Demande de permis unique à Cointe

Ville de Liège

Note d'évaluation du projet adapté

S.A. PISSART, ARCHITECTURE ET ENVIRONNEMENT

Illustration 2.2. Plan d'implantation (version évoluée).

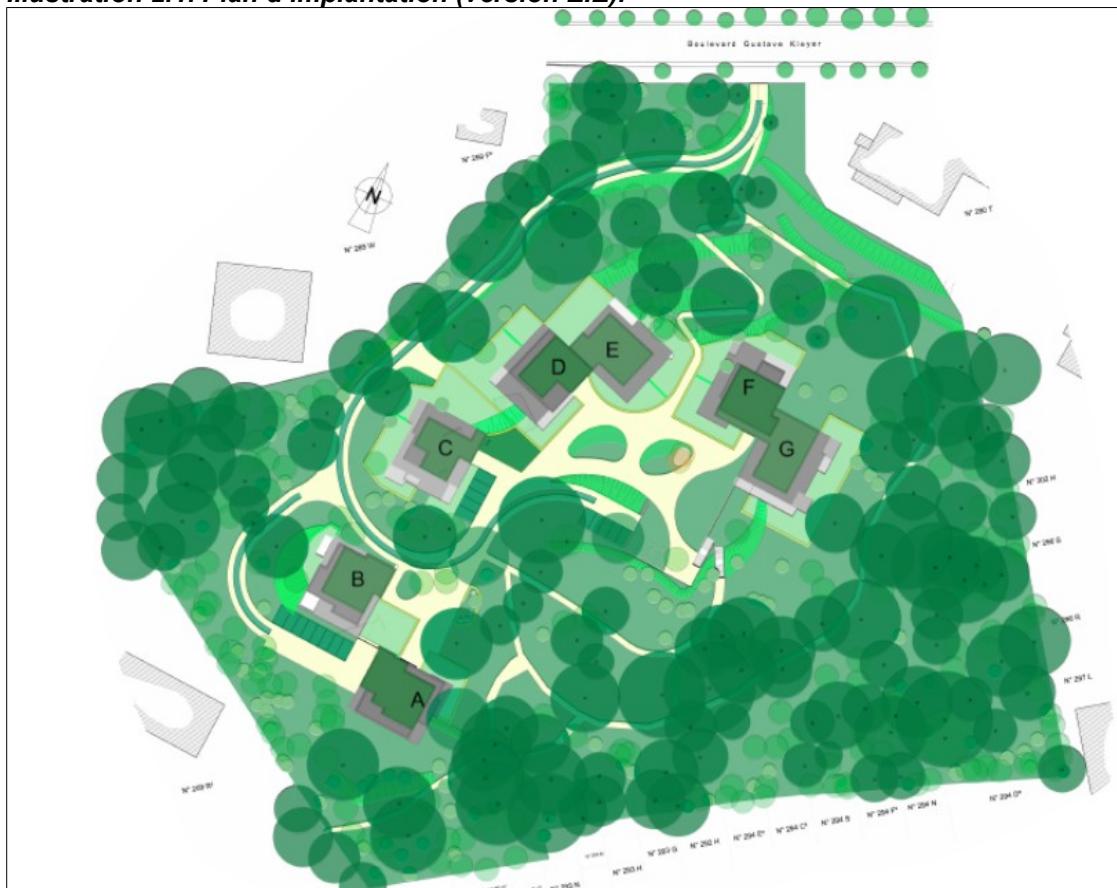
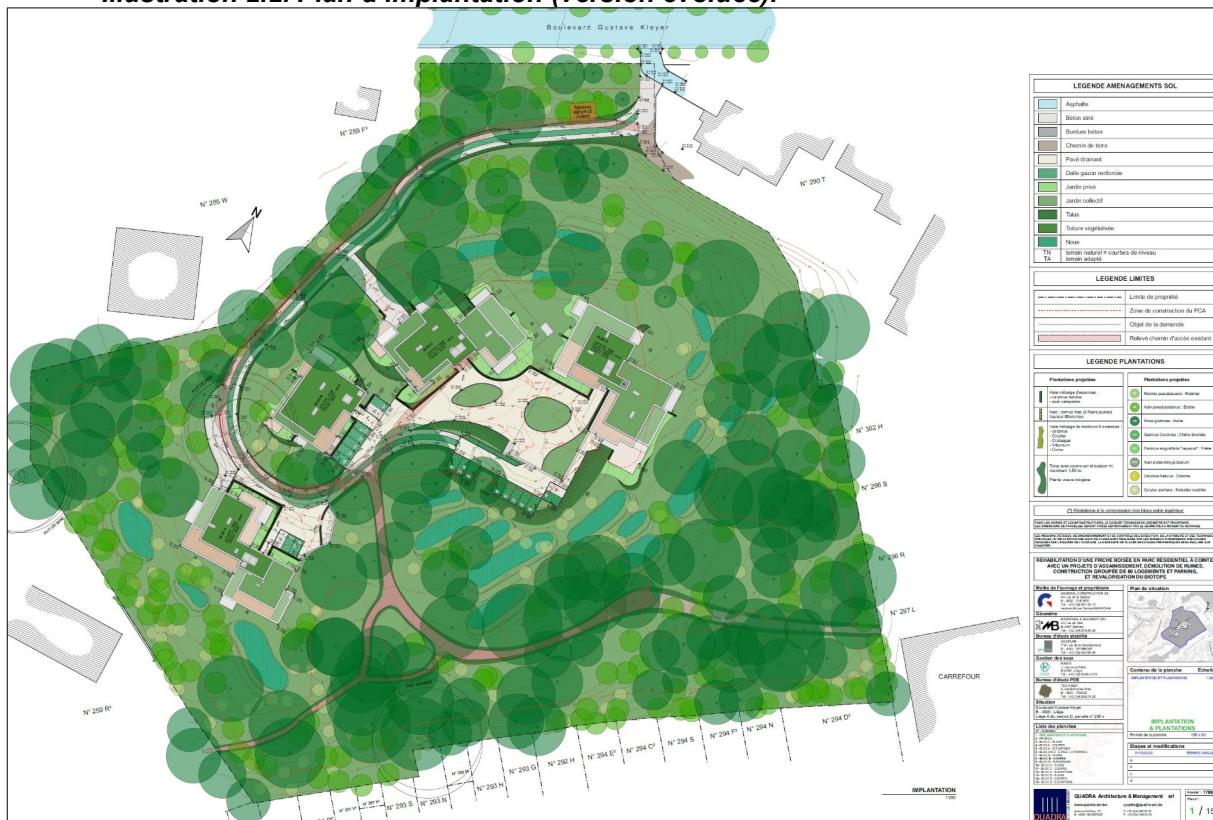
Le projet porte maintenant sur le développement de 80 logements en appartements répartis en quatre bâtiments (la version soumise à l'étude d'incidences comportait 94 appartements répartis en sept immeubles).

La densité bâtie brute est de 26 log/ha (30 log/ha dans la version soumise à l'étude d'incidences).

L'implantation respecte les sous-zones telles que définies dans le SOL. Elle est en outre plus « compacte » que dans la version soumise à étude d'incidences.

L'adaptation de l'implantation des immeubles, qui est maintenant plus « compacte », permet de réduire quelque peu l'impact sur les arbres de grande valeur proches, ce qui prend notamment en compte la recommandation suivante :

Dans l'ensemble, le nombre d'arbres de grande valeur impactés est plus faible que dans la version soumise à étude d'incidences (6 au lieu de 15).

L'implantation du bloc A notamment, a été adaptée par le projet afin de prendre en compte la recommandation suivante :

Illustration 2.5. Adaptation du débouché de la voirie d'accès.

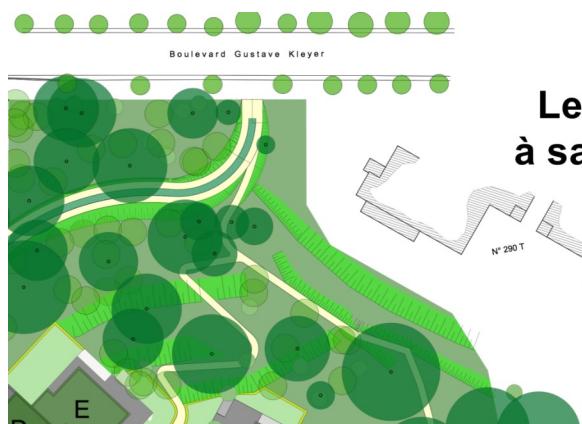
Contrairement à la version analysée dans l'étude d'incidences, cette version du projet ne prévoit plus de créer un nouveau débouché sur le boulevard Kleyer, mais utilise le débouché de l'accès à l'immeuble existant. Cette possibilité de mutualisation avait été évoquée dans l'étude d'incidences : « *Ce débouché de la voirie est aménagé de manière distincte par rapport à l'accès privatif des immeubles à appartements jouxtant le projet. La mutualisation de ces deux accès pourrait toutefois être envisagée, moyennant (i) une réflexion plus poussée sur le raccord du débouché par rapport au terrain naturel, et (ii) la question de la maîtrise foncière étant donné qu'il s'agit d'un accès privatif* ».

Le débouché existant dispose d'une bonne visibilité sur le boulevard Kleyer, et la mutualisation des deux accès ne sera pas problématique par rapport à la desserte de l'immeuble existant.
